令05原機（科保）081  
令和5年12月15日

核燃料物質使用変更許可申請書

廃棄物安全試験施設（政令第 4 1 条該当）  
高度環境分析研究棟（政令第 4 1 条非該当）

核燃料物質使用変更許可申請書新旧対照表  
（廃棄物安全試験施設）  
（申請書本文）

図1 解体する設備・機器

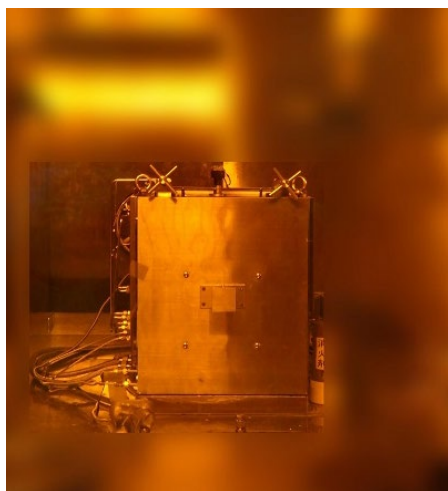
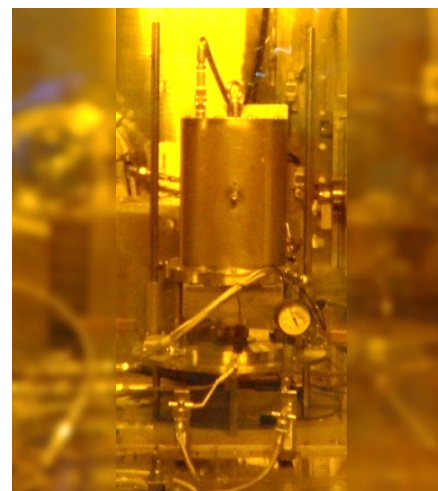
No. 5セルに設置されている使用済燃料等により汚染された、小規模固化体作製装置及び蒸発挙動試験装置について解体撤去を行う。

No. 5セル内において運搬可能な大きさに分解する。分解にあたっては、火花が発生することのない機械的工法によって行い、可能な限り熱的切断は行わない。また、火花が発生するおそれがあるときは、不燃シートによる養生を行い、近傍に消火器を配置して速やかな初期消火に備える。
